前回の審査会議(平成30年7月19日)等における指摘事項に対する申請者の回答

産業廃棄物処理施設建設工事
40t/24h×1炉
焼却炉・ガス冷却室組立図

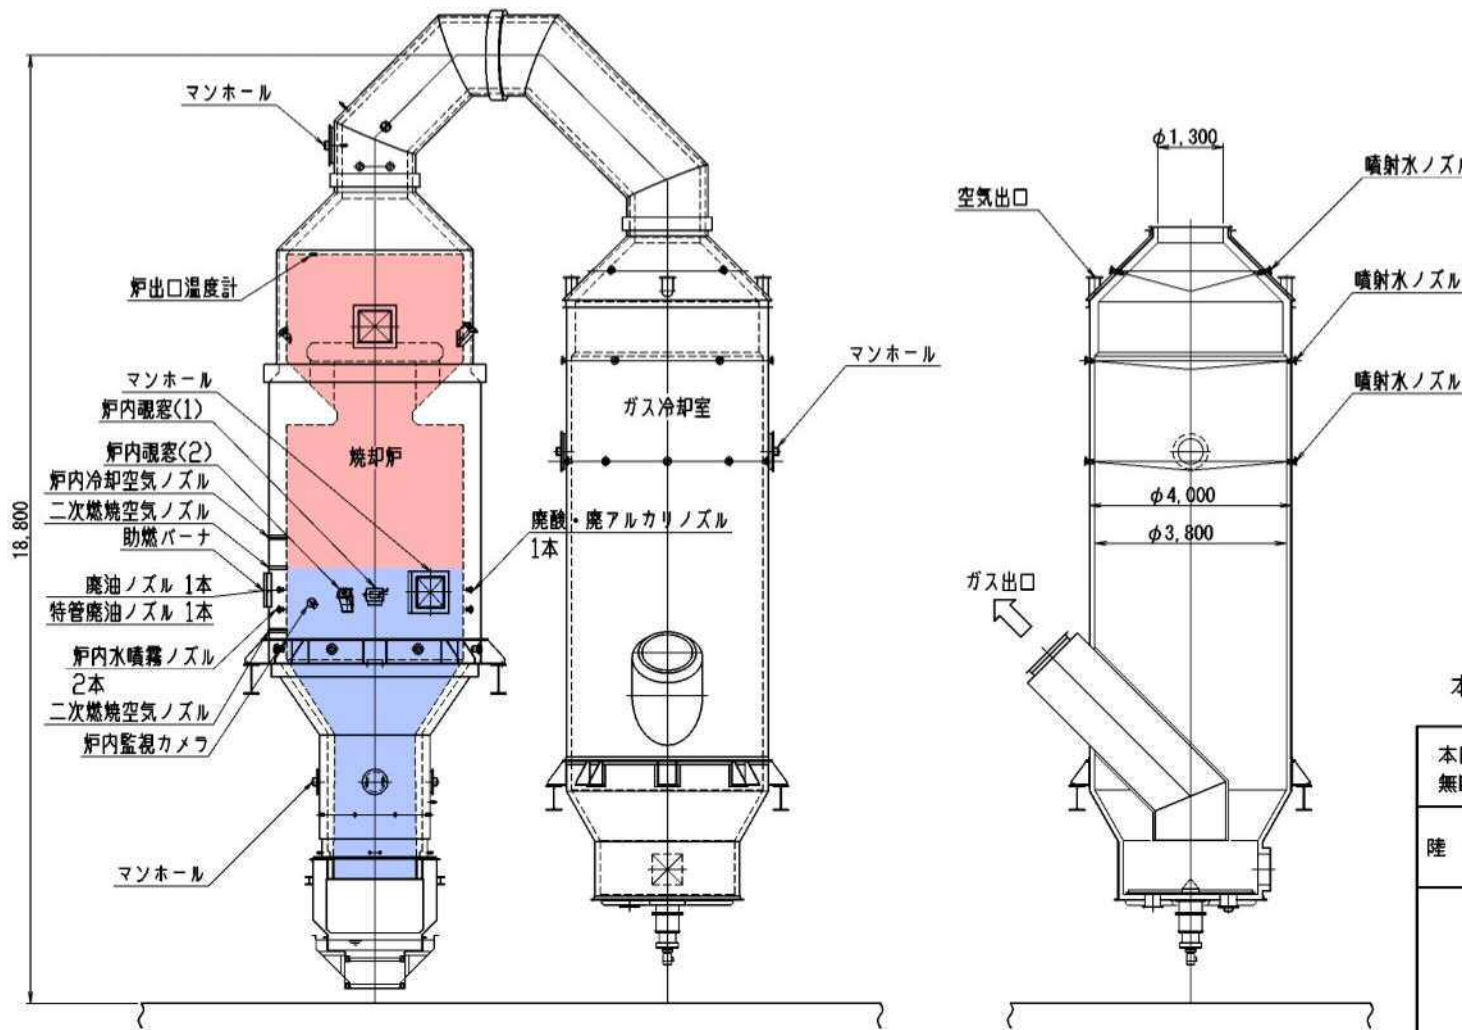
番号	項目	指摘事項	申請者の回答
1	焼却施設の構造に関する事	(二次燃焼室ガス滞留時間について) ① 焼却炉・ガス冷却室組立図(図面番号T-2588)に、二次燃焼室の範囲が明示されていない。また、焼却炉・ガス冷却室構造図に、二次燃焼室の吹き込み位置が明示されていない。 ② 容量計算書において、二次燃焼室ガス滞留時間はガス温度950℃で計算されているが、炉内の排ガス温度分布上、950℃よりも高温となる部位もあると考えられ、その場合、滞留時間が短くなるが問題ないか。	① 二次燃焼室の範囲及び二次燃焼室の吹き込み位置を各図中に記しました。添付資料1(焼却炉・ガス冷却室組立図(図面番号T-2588))及び添付資料2(焼却炉・ガス冷却室構造図)を参照願います。 ② 炉内で排ガスが局部的に950℃よりも高温となる部位があると想定されますが、炉出口温度は950℃以下となるよう水噴霧および冷却空気により制御しており、二次燃焼室内の平均ガス温度は950℃として計算しています。廃棄物処理法の技術上の基準(800℃以上で2秒以上滞留すること)に対して温度的に余裕を持たせており、実績上も適切な温度設定と考えております。
2	焼却施設の構造に関する事	(灰出口の構造等について) ① 火格子・支持板は、炉内でも最も高温の排ガスにさらされると思うので、耐性に問題ないか、材質等について可能な範囲で資料を提出してほしい。 ② 本申請の焼却炉は、連続式焼却炉であり、灰出し中も燃焼が継続するが、支持板は燃焼空気を通気する構造か分かる資料を、可能な範囲で提出してほしい。 ③ 感染性廃棄物中の注射針などは、そのままの形で灰層に堆積するが、灰出し時に支持板に噛みこみ、排出できないという問題は生じないか。 ④ 火格子・支持板の可動部分は、高温雰囲気中で外気とどのようにシールしているか。	① 火格子・支持板が接触する灰層では、燃焼が完結しているため、高温の燃焼ガスにさらされることはありません。灰層とストーカ内部の温度は、ストーカ内に吹き込まれる一次燃焼室温度に等しく、300℃程度であり、耐熱上問題のない材質を使用しています。具体的な材質は、メーカーのノウハウ上、伏せさせていただきます。 ② 支持板は、6本のバーを備えたくし状の形状であり、灰層を挟む形で両側に配置しています。灰出し時は支持板が閉まり、両側のくしの先端が向き合う形になります。バーとバーの隙間は数十ミリあるため、灰出し中もその隙間を燃焼空気が通気し、燃焼は継続されます。 ③ 上記のとおり、支持板のバー同士の隙間は数十ミリあるため、注射針等の細かな不燃物は噛みこむことなく排出されます。万一、より大型の不燃物により支持板に噛みこみが生じた場合も、支持板の抜き差し動作を行う、動力である油圧の設定圧を上げる等により解除できます。 ④ 火格子および支持板について、それぞれの駆動軸と、ストーカケーシングとのシール部分は、耐熱性のあるグランドパッキンを用いるとともに、エアシールを施しています。

二次燃焼室

一次燃焼室

類似プラント炉構造図

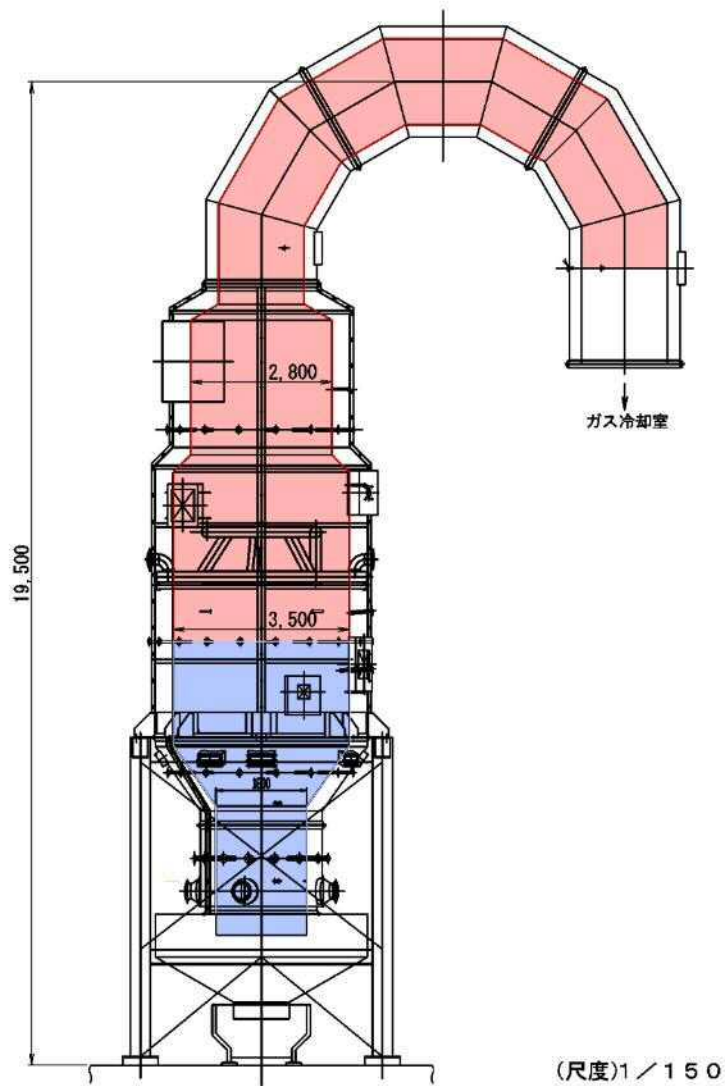
番号	項目	指摘事項	申請者の回答
5	焼却施設の構造に関すること	廃棄物は、投入口までコンベアで運ばれるが、廃棄物が濡れない構造か、投入口に雨が入らない構造であるか。	コンベア(廃棄物供給装置(1))はカバーにより密閉されます。コンベアの建屋貫通部開口は雨仕舞施工を行うため、屋内でコンベアに載せてから炉内へ投入されるまでの間に、廃棄物が雨に濡れることはありません。
6	稼働実績	比較的新しい装置の場合、運転実績をフォローすることにより装置のトラブルが発生しているか否か確認したいため、実績を示してほしい。実績と合わせて、感染性廃棄物を処理している類似プラントの炉構造図を提出してほしい。	納入実績は、添付資料3を参照願います。 類似プラントの炉構造図は、添付資料4を参照願います。
7	稼働実績	何年間稼働する予定か。予定稼働年数に応じて、排ガスの組成の実績がほしい。	メーカー実績から判断して、定期的に補修を行う条件で、20年以上稼働する予定です。 稼働20年目のプラントでの排ガス測定結果は、添付資料5を参照願います。
8	構造耐力について	プラント機器の構造設計上、雨・風、地震の影響は考慮されているか。	プラント機器の構造計算において、雨の影響は考慮しておりません。風圧力は排気筒など、風の影響が強いと考えられる機器について検討し、地震力と比較し大きい方を設計基準としています。 耐震性については、「火力発電所の耐震設計規程」に準拠して設計しております。
9	水銀含有廃棄物の混入防止対策について	水銀を含む廃棄物が混入する可能性はあるか。感染性廃棄物は箱に入れたまま投入されるので、何が投入されたか分からない。水銀混入防止対策を徹底してほしい。	本設置許可申請上、水銀使用製品産業廃棄物及び水銀含有ばいじん等を含まないため、水銀を含む廃棄物は処理しません。 しかし、感染性廃棄物等の荷姿上の特性から、混入していないことを確認できないため、顧客に対して混入防止を要請します。 また、年2回の排ガス測定時に水銀濃度を測定し、状況を確認します。
10	大気質に関すること	廃棄物焼却施設では、特に塩化水素が、基準濃度と同等か超える場合が生じやすい。評価対象物質の大気中濃度評価結果は、環境基準等と比較して十分低いと思われるが、念のため以下の点を確認してほしい。 ① 施設の設置場所より周辺の標高が高いことにより、地上濃度が高められることはあるか。 ② 周辺に高層住宅が存在することにより、高層階での濃度が高められることはあるか。 ③ 焼却する廃棄物の性状の偏りにより、排ガス性状が変化することはあるか。	①② 施設周辺において、標高が高い地区及び高層住宅の存在を調査し、高濃度が懸念される地点を抽出しました。塩化水素について、標高差及び建物高さを考慮した1時間値(短期平均濃度)の予測を行ったところ、地表面に比べ高濃度となる地点が存在しましたが、全て目標値を満足しました。予測計算結果については、添付資料6を参照願います。 ③ 荷姿の特性上、中身を確認できない状況で焼却しているため、把握できないところで廃棄物の性状が変化している可能性があります。無害化工程で適切に排ガスを処理し、基準値を遵守できると考えています。

炉容積：112.5m³（二次燃焼室 66m³）

滞留時間：2.02秒（排ガス温度 950℃）

図1 高さを考慮した予測地点

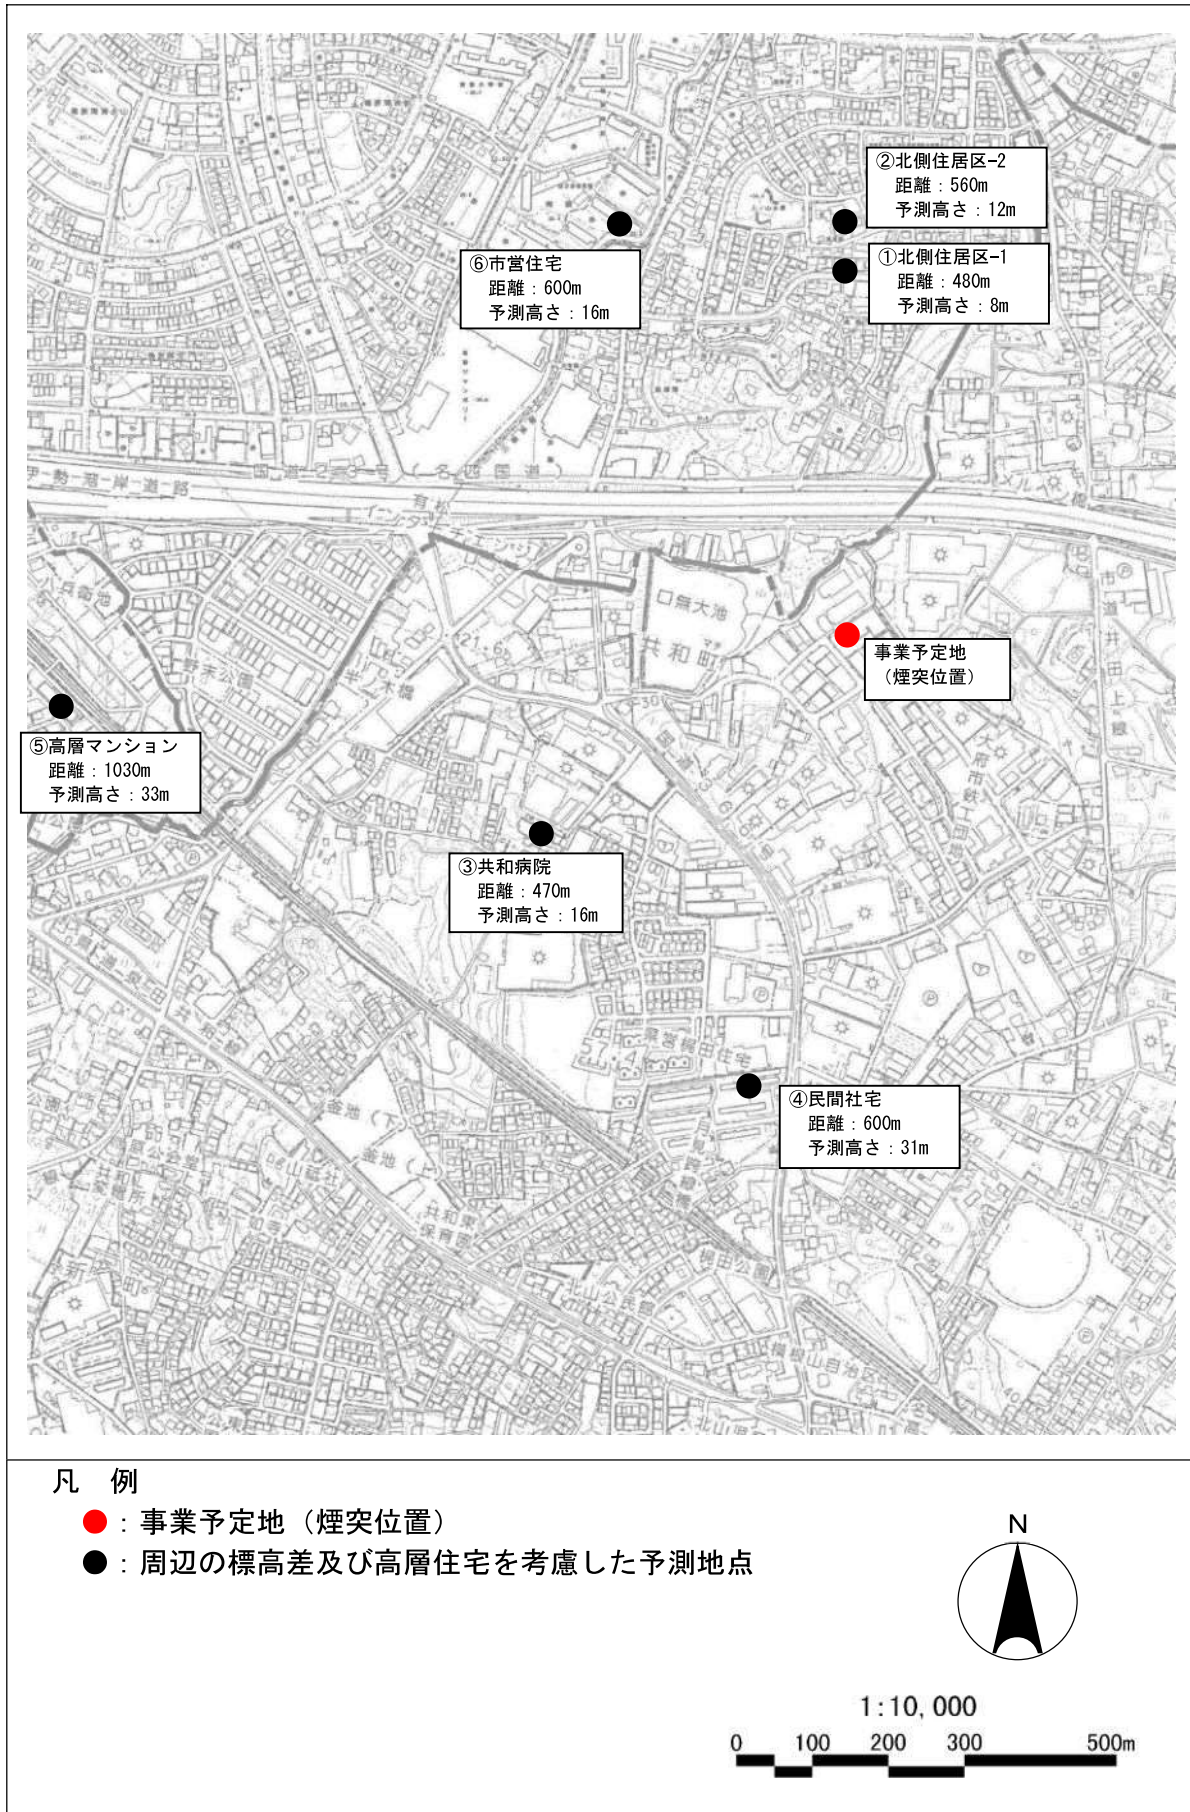
廃棄物焼却施設では特に塩化水素が基準濃度と同等か超える場合が生じやすい。評価対象物質の大気中濃度評価結果は環境基準等と比較して十分低いと思われるが、念のため以下の点を確認してほしい。

- ① 施設の設置場所より周辺の標高が高いことにより地上濃度が高められることはあるか。
- ② 周辺に高層住宅が存在することにより高層階での濃度が高められることはあるか。

事業予定地周辺において標高差が大きい地区及び高層住宅を調査した結果、標高差により高濃度が懸念される地区として事業予定地の北側住居区2地点、高層階で高濃度が懸念される高層住宅として4地点が抽出されました。この6地点について予測地点の標高差、建物高さを考慮した予測を行い、影響の程度を確認しました。

予測結果は全て目標値に適合しました。将来予測濃度が最も高濃度となったのは、周辺建物によるダウンドラフト考慮条件における④民間社宅の 0.018608ppm でした。
